Предложение по дополнению 11 к первоначальной серии Правил № 99 (газоразрядные источники света)

**Представлено экспертом от Международной группы экспертов
по вопросам автомобильного освещения и световой
сигнализации (БРГ)***

Приведенный ниже текст был подготовлен экспертом от БРГ в целях включения новой категории 'D9S'. Изменения к существующему тексту Правил выделены жирным шрифтом, а текст, подлежащий исключению, – зачеркнут.

Рис. 1

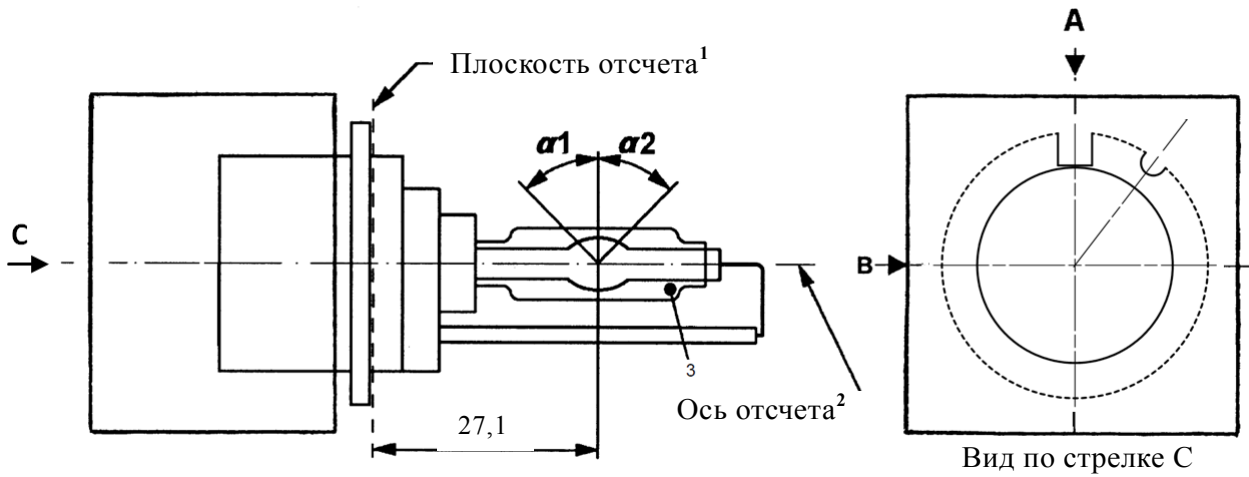
Включить новые спецификации D9S/1 - 5 после D8S/5 следующего содержания (см. следующие страницы; одна страница на спецификацию):

Категория D9S Цоколь РК32d-9

¹ Плоскость отсчета проходит по поверхности патрона, на которую опираются три упора цокольного кольца.

³ При измерении на расстоянии 27,1 мм от плоскости отсчета и по отношению к центральной точке внутренней колбы эксцентриситет внешней колбы должен составлять максимум 1 мм.

Рис. 2
 Определение оси отсчета¹

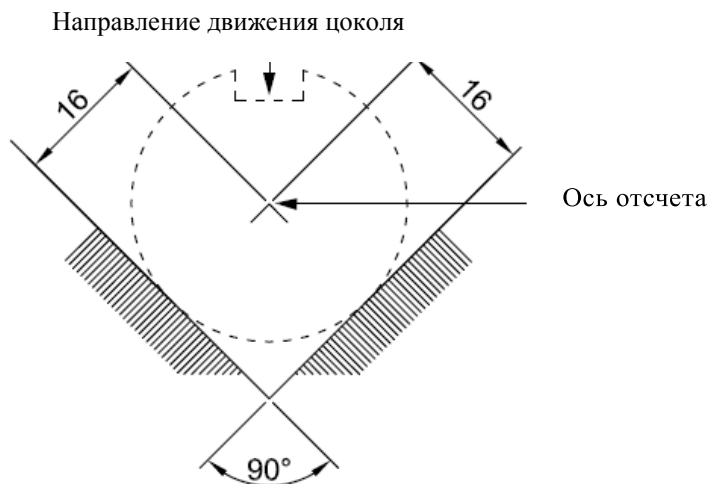
¹ Ось отсчета перпендикулярна плоскости отсчета и проходит через точку пересечения двух параллельных линий, как показано на рис. 2.

Рис. 3
 Максимальный внешний контур лампы²

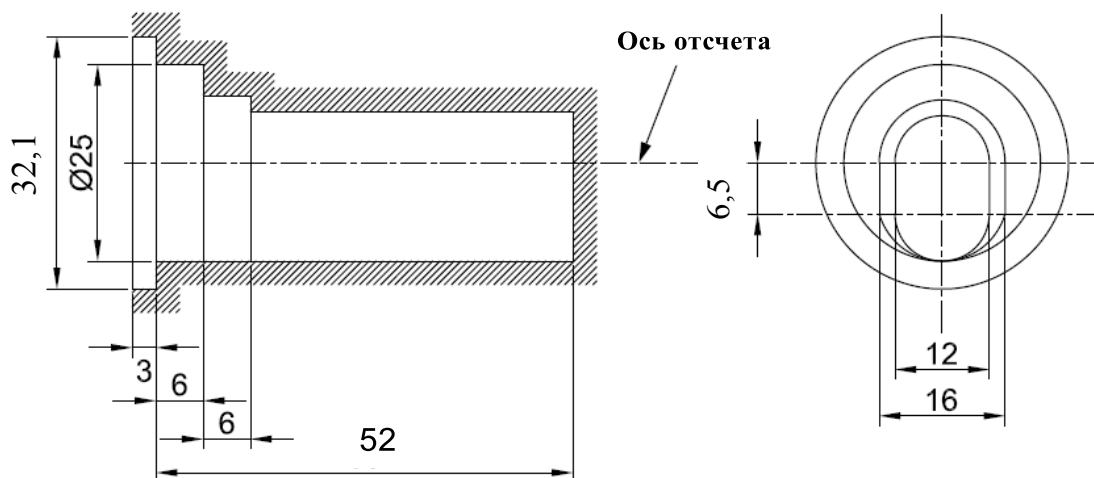
² Стеклоянная колба и держатели не должны выходить за пределы внешнего контура, как показано на рис. 3. Внешний контур представляет собой окружность, в центре которой находится ось отсчета.

Положение электродов

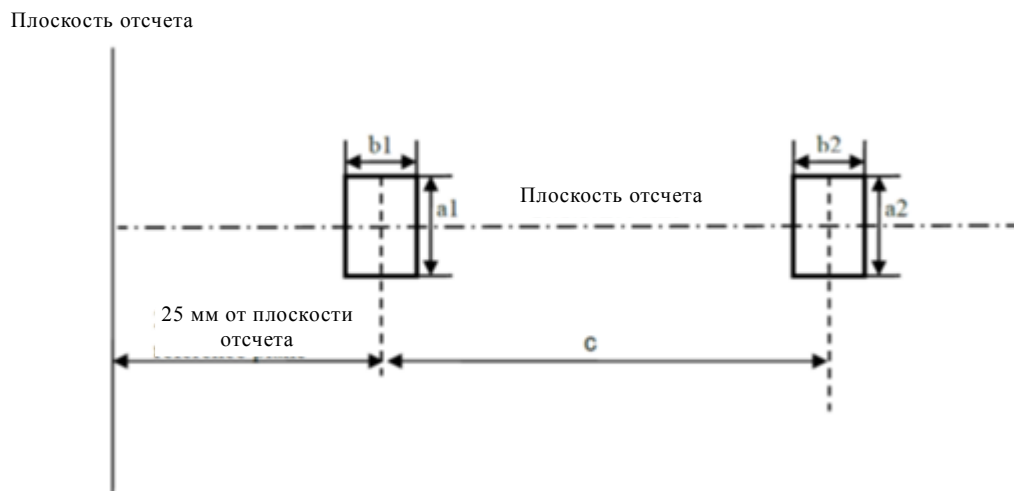
Настоящее испытание проводится для определения правильности положения электродов относительно оси отсчета и плоскости отсчета.

Размеры в мм	Источники света серийного производства	Стандартные источники света
a1	0,30	0,20
a2	0,50	0,25
b1	0,30	0,15
b2	0,60	0,30
c	3,00	3,00

Точка контакта дуги с ближайшим к плоскости отсчета электродом должна находиться в зоне, ограниченной размерами a1 и b1. Точка контакта дуги с электродом, наиболее удаленным от плоскости отсчета, должна находиться в зоне, ограниченной размерами a2 и b2. Геометрические данные действительны для работы на мощности 27 Вт и 35 Вт.

Положение и форма дуги

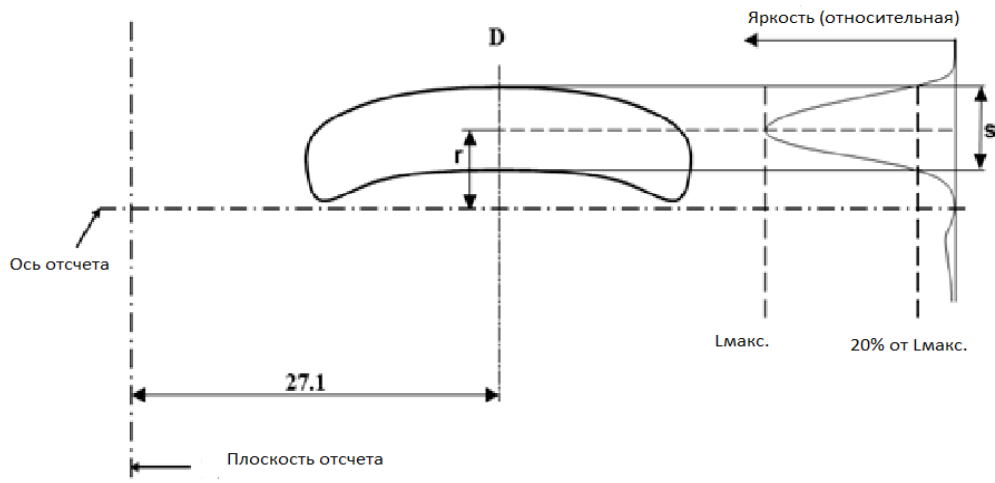
Настоящее испытание проводится для определения формы дуги и ее положения относительно оси и плоскости отсчета путем измерения ее искривления и рассеяния в поперечном сечении на расстоянии 27,1 мм от плоскости отсчета.

При измерении распределения относительной яркости в центральной части поперечного сечения, как показано на приведенном выше рисунке, максимальная величина яркости должна находиться в пределах расстояния r от оси отсчета. Точка 20% от максимальной величины должна находиться в пределах s . Геометрические данные действительны для работы на мощности 27 Вт и 35 Вт.

Размеры в мм	Источники света серийного производства	Стандартные источники света
r (кривизны дуги)	0,35 +/- 0,25	0,35 +/- 0,15
s (рассеяния дуги)	0,80 +/- 0,25	0,80 +/- 0,15
